Verslag huishoudelijke elektrische installatie op laagspanning en zeer lage spanning

Referentie: **003-20260720-04**	Datum controle: **20/07/2026**
Keurder: **003**

Eigenaar:	**Wallaeys C.**	EAN-code:	**Onbekend**
Adres installatie:	**Ganzeplas 49, 9880 - Aalter**	Nummer teller(s):	**27877853**
		Distributienetbeheerder installatie:	**Fluvius**

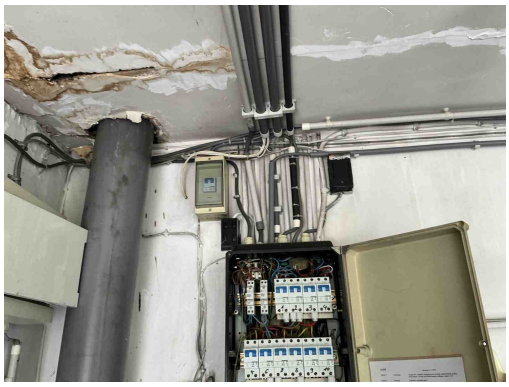
B02 - Het elektrisch verdeelbord is onvoldoende bereikbaar (Boek 1: 5.3.5.1).

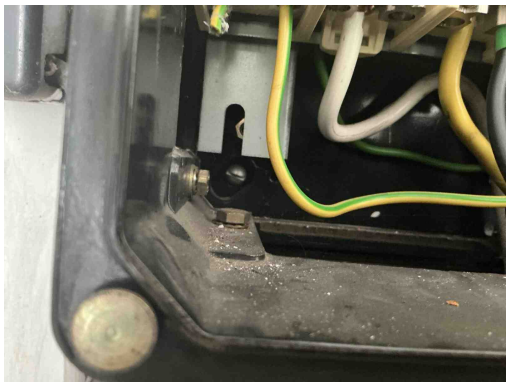
B02 - Het elektrisch verdeelbord is onvoldoende bereikbaar (Boek 1: 5.3.5.1).

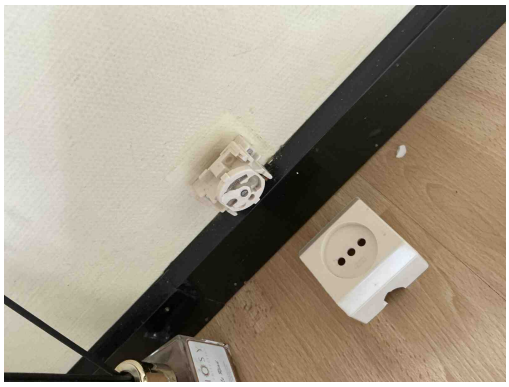
T21 - Het elektrisch materieel is niet geplaats volgens de voorschriften van de fabrikant/ regels van goed vakmanschap . (Boek 1: 1.4.1.3)
Opmerking: Ophangvijzen bord niet afgedekt

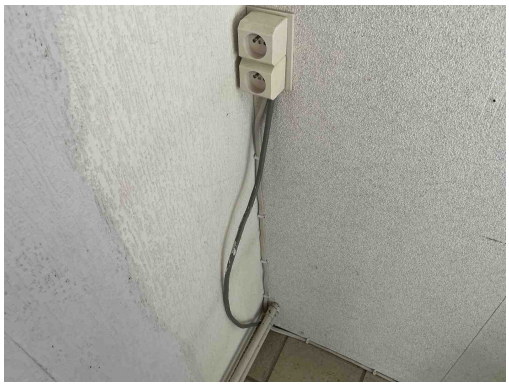
C21 - Het gebruik van geleiders van het type VOB, zonder bijkomende afscherming is niet toegestaan (Boek 1: 5.2.9.6).

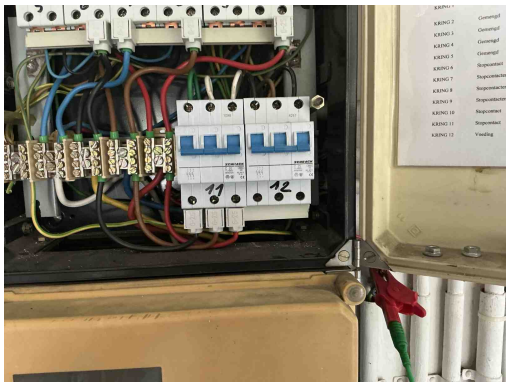
C13 - Onvoldoende bevestiging van de leiding(en) (Boek 1: 5.2.9.5).

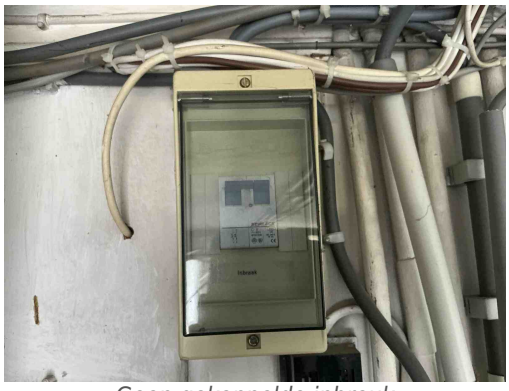
I01 - De waarde van de isolatieweerstand per kring dient tenminste 0,50 Mohm (1000 x Utest) te zijn (Boek 1: 6.4.5.1).
Opmerking: 11,12
